# Controlebezoek - Periodiek [Hfst 6.5]

## Niet conform

**Verslagnummer:** 32/25112026/66428/79516/1

**Inspectie adres:** Kerselarendreef 12, 9170 Sint-Gillis-Waas (België)

## Elektrisch bord

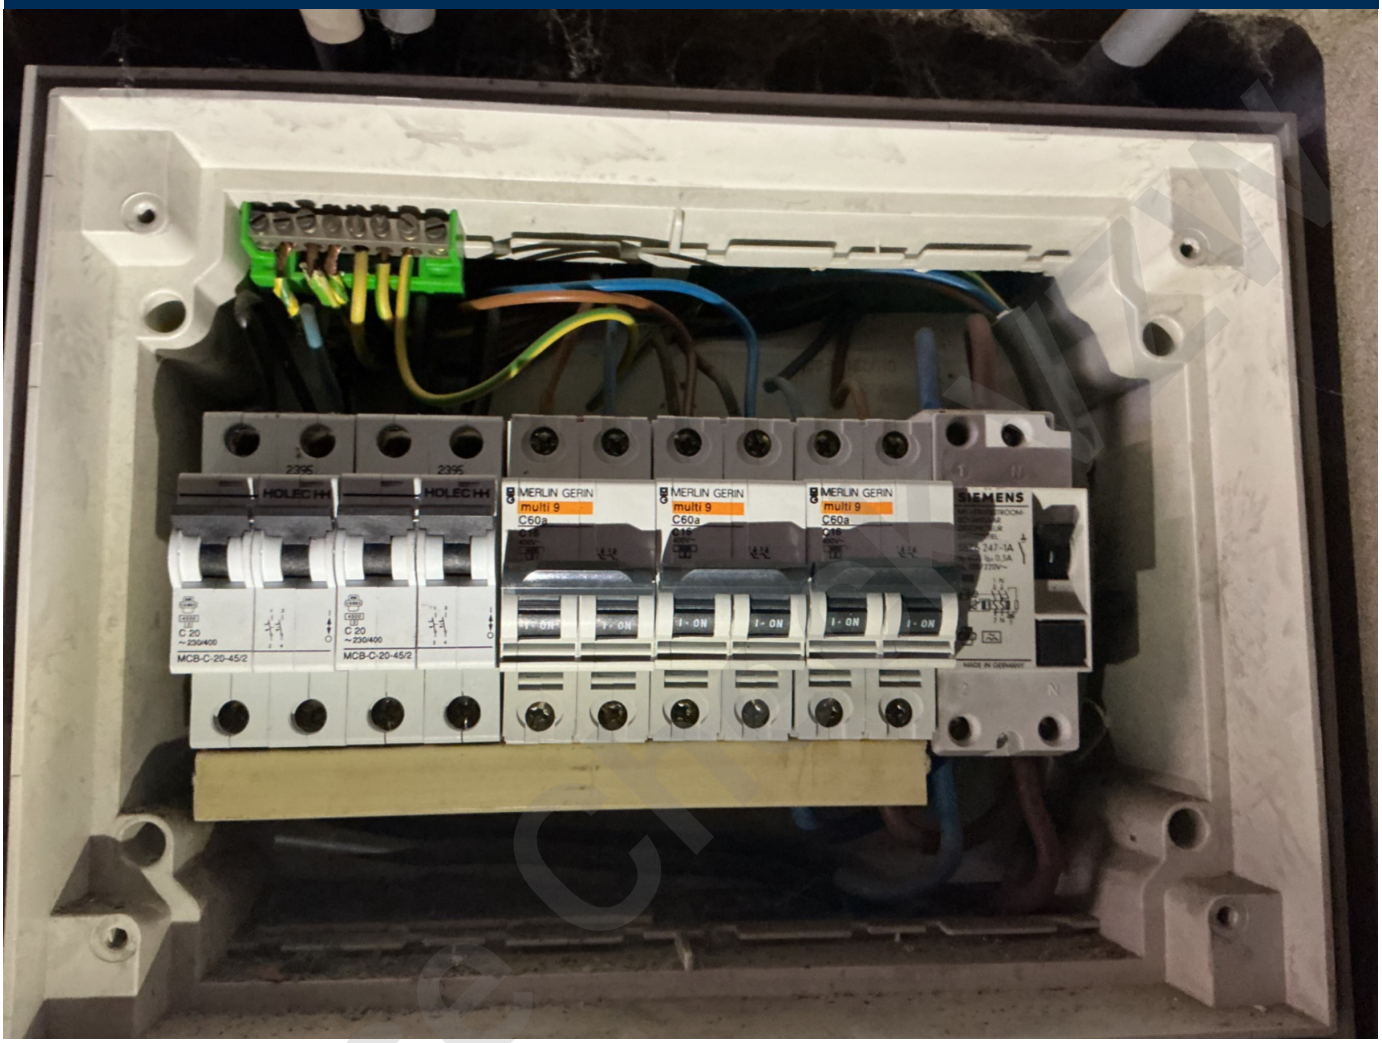
- De aarding is niet conform. - oAfd 4.2.3.2; oAfd 4.2.4.3; Afd 5.4.2
- De aardingsonderbreker is niet conform of afwezig. - oAfd 5.4.3.5
- Het verdeelbord is onvoldoende gemarkeerd. Individuele markering, voedingsspanning en/of gevarendriehoek ontbreken. - oAfd 3.1.3.3; Afd 9.4.1

- Het eendraadschema en situatieplan zijn niet aanwezig. - oAfd 3.1.2.1
- De sectiegrootte van de overbruggingen in de borden is niet aangepast aan de grootte van de beveiliging tegen overstromen. - oAfd 4.4.1.5

- De penautomaten/zekeringen zijn niet van hetzelfde type. -
- De houders van de penautomaten zijn niet uitgerust met een kaliberstuk. - oAfd 5.3.5.5.a
- De sectie van de geleiders die stopcontacten voeden alsook de gemengde kringen is niet ten minste 2,5mm². - oAfd 5.2.1.2.;oAfd 5.3.5.2.b

Extra opmerking: 4de automaat van links
- Stopcontacten, schakelaars en verlichtingsarmaturen van het type “open achteraan” mogen niet op rechtstreeks brandbare materialen geplaatst worden. - oAfd. 4.3.3.5
